Parcours 2 : centre ville de Castanet vers écluse de Castanet

Parcours 3 : INRA par Allée des Tamaris

Arrivée sur l'avenue de l'Europe, entrée sud du Cnes.

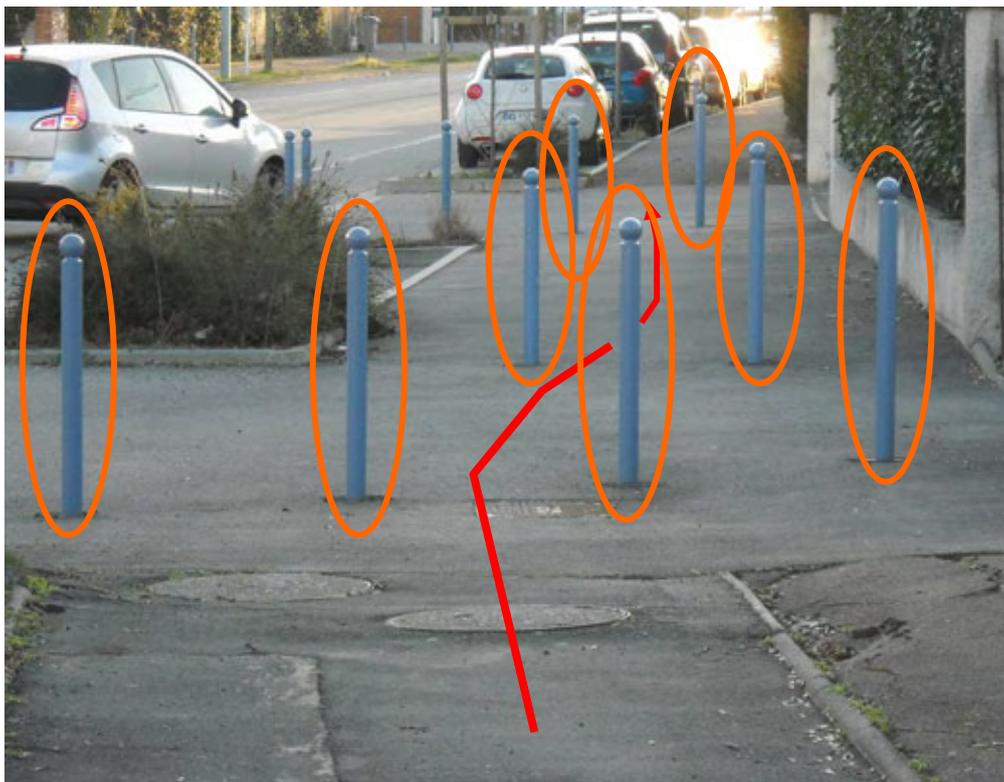
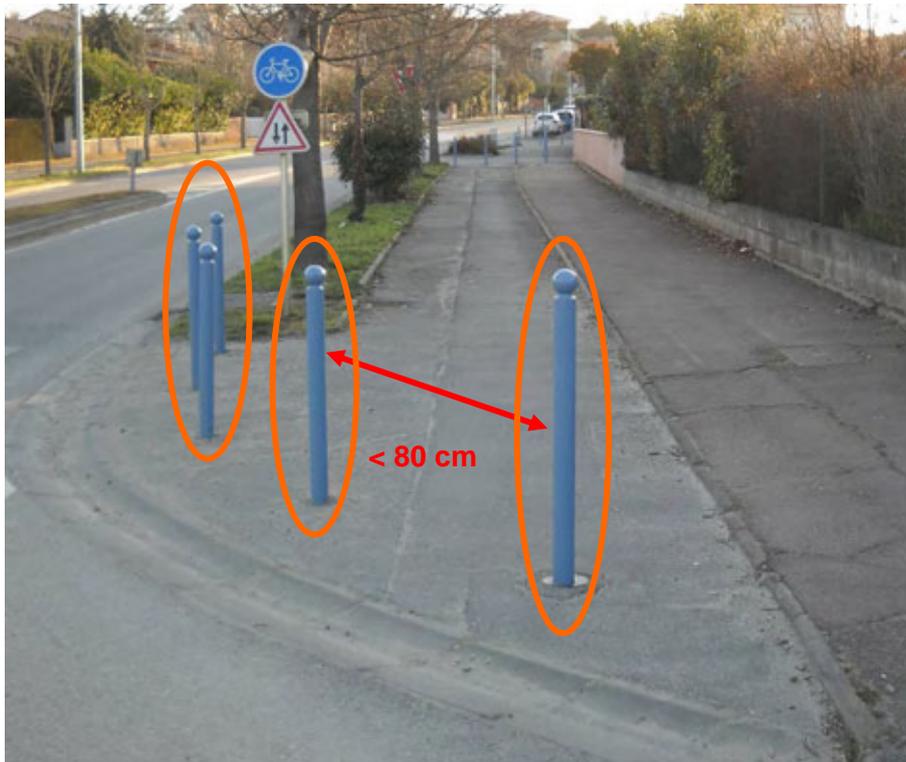
Un passage extrêmement dangereux à l'intersection de la rue des peupliers et de la rue Marguerite Yourcenar. Les poteaux sont disposés en quinconce et leur espacement autorise juste le passage de vélos traditionnels.

Sur le Bd des genêts, intersection avec rue des Fontanelles. Des poteaux noirs sont disposés au ras du sol. Ils sont extrêmement dangereux particulièrement de nuit. Ils ne permettent pas le passage de vélos autres que vélo de route et VTT en raison de leur écartement ou de leur disposition.

Supprimer les poteaux métalliques dans Castanet.

Marquage des traversées de rue par peinture verte et priorité aux cycles comme aux piétons (feux tricolores commandables si nécessaire). Suppression des panneaux de signalisation "Céder le passage" à l'attention des cyclistes, avec mise en place de la règle du "tournez à droite".

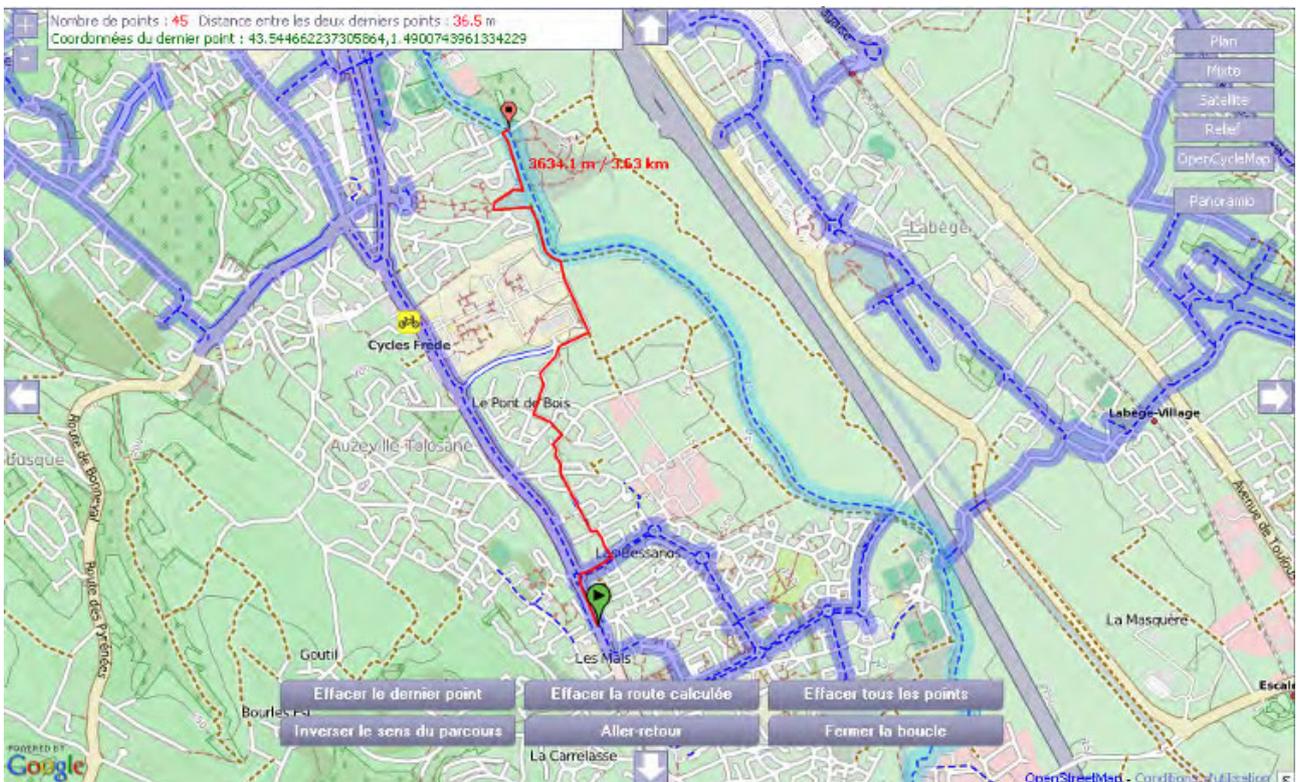
Chicane très difficile à franchir entre la Rue Camille Claudel et l'Allée du champ long. L'espacement entre les barrières interdit le passage sans poser le pied, sans justification du point de vue de la sécurité.

Buse en béton au milieu de la piste très difficile à franchir entre la Rue Camille Claudel et l'Allée du champ long. Aménagement inutile et dangereux.

Suppression de la chicane et de la buse béton de l'Allée des Tamaris.

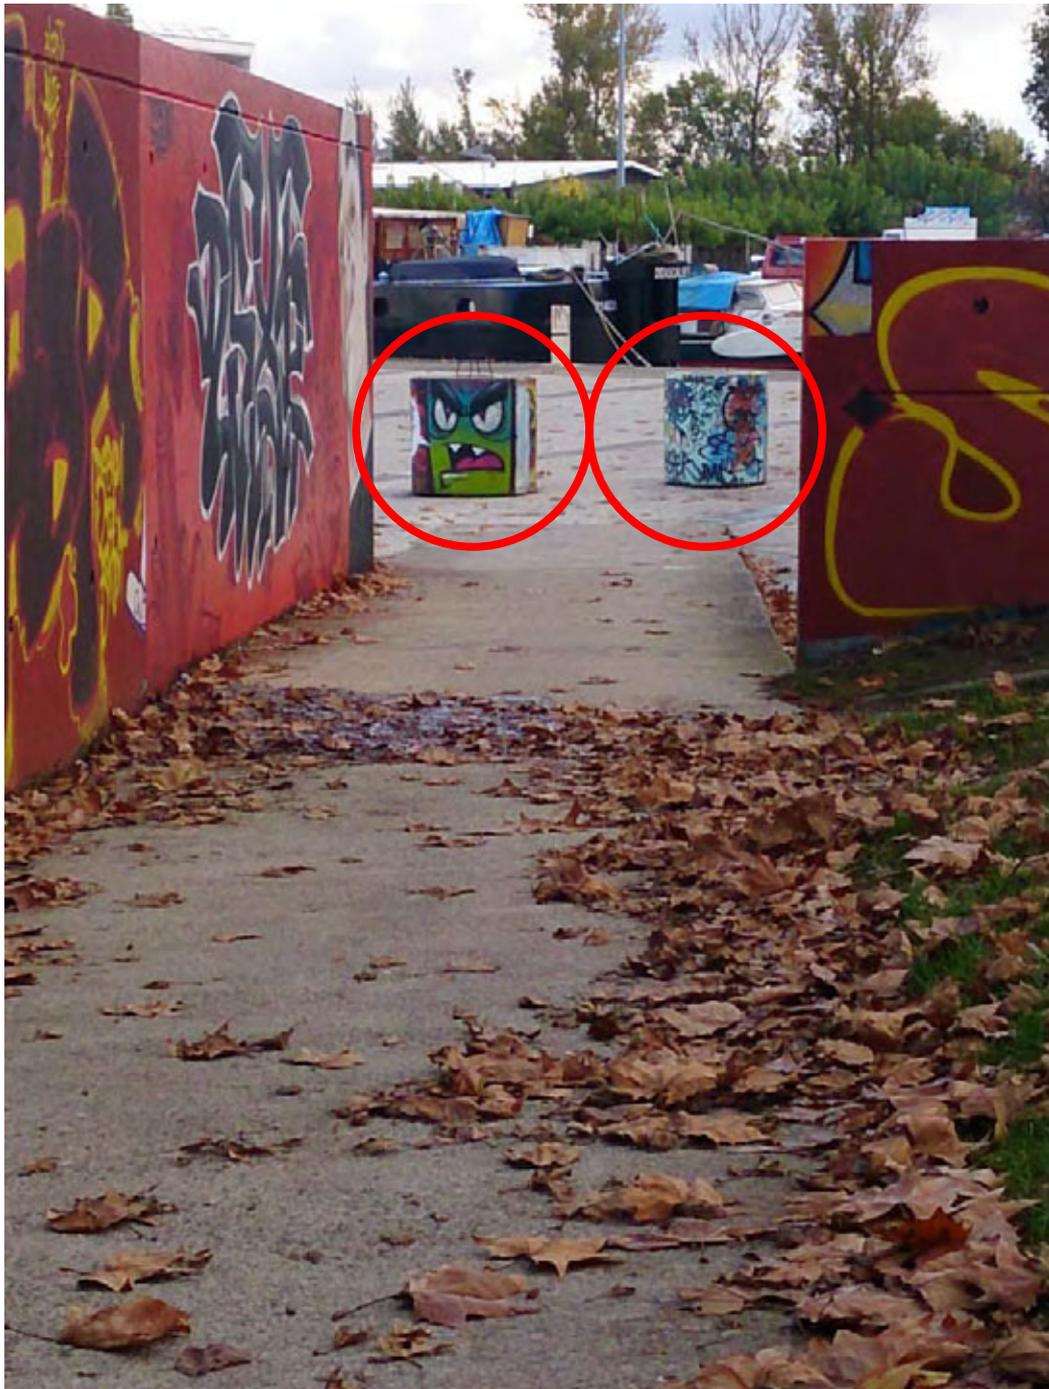
Des poteaux sombres marquent les intersections dans l'Allée des Tamaris. Véhicule stationné sur la piste cyclable dans l'Allée des Tamaris !

Accès au Pont de Mange Pomme derrière Port-Sud. Terrain inégal et boueux.

Accès au Pont de Mange Pomme derrière Port-Sud. Terrain inégal et boueux.

Accès au Pont de Mange Pomme derrière Port-Sud. Terrain inégal et boueux particulièrement dangereux de nuit.

Accès au Pont de Mange Pomme derrière Port-Sud. Terrain inégal et boueux.

Suppression des poteaux métalliques de l'Allée des Tamaris.

Reprise du passage de l'Ensat vers le pont de Mange Pomme.

Suppression des poteaux métalliques et affleurements sur le passage derrière Port-Sud.

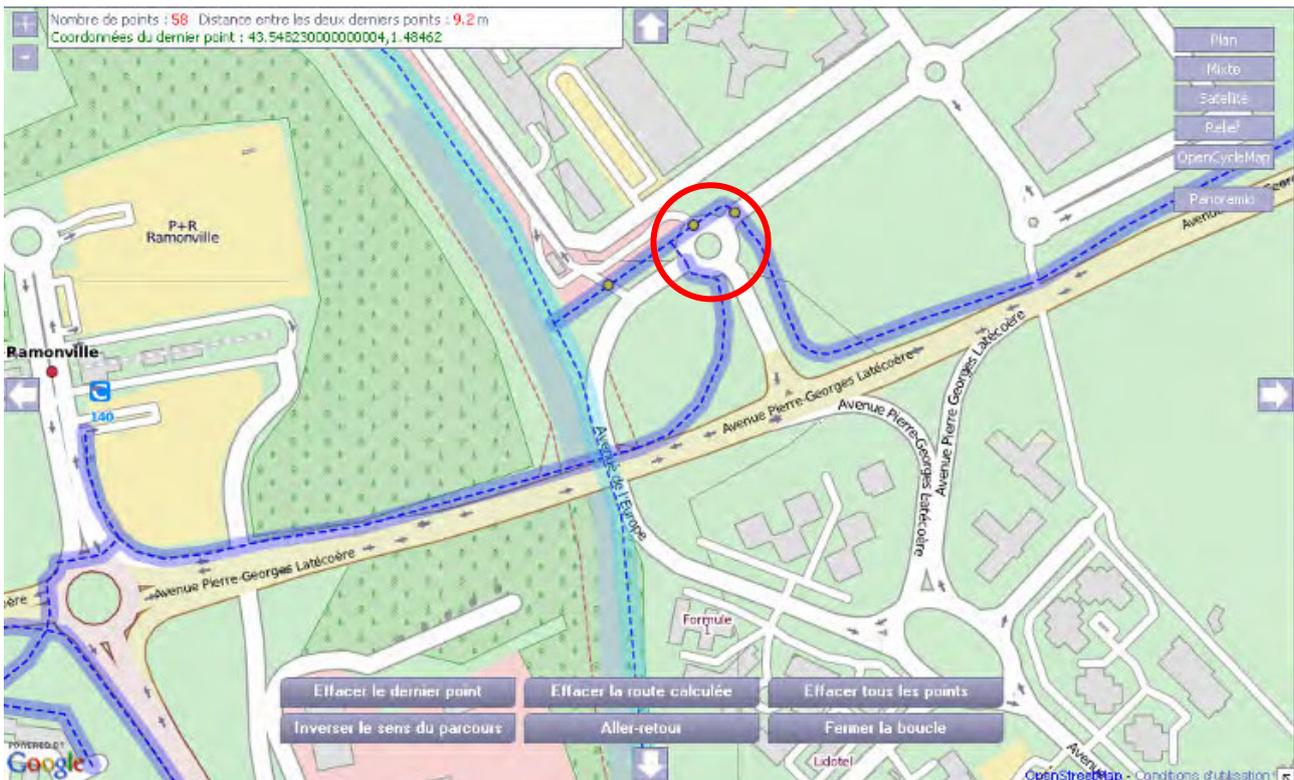
Bornes béton devant le port technique. Si l'espacement permet le passage de tout type de vélo, leur présence est extrêmement dangereuses (angles, couleur).

Plots en béton devant le port technique, sur la trajectoire d'accès à la rampe. Ces bornes ont été placées ici suite au festival de de théâtre de rue de Ramonville. L'espacement ne permet le passage que de vélo étroits, leur présence est extrêmement dangereuse et leur position inadaptée au passage des vélos en sécurité.

Remplacement des bornes en béton au niveau du port technique.

Suppression des plots en béton sur la rampe du port technique. Des discussions ont été engagées dans ce sens avec les responsables du port et la commune de Ramonville pour proposer des aménagement qui permettent à tous les usagers de se déplacer en sécurité.
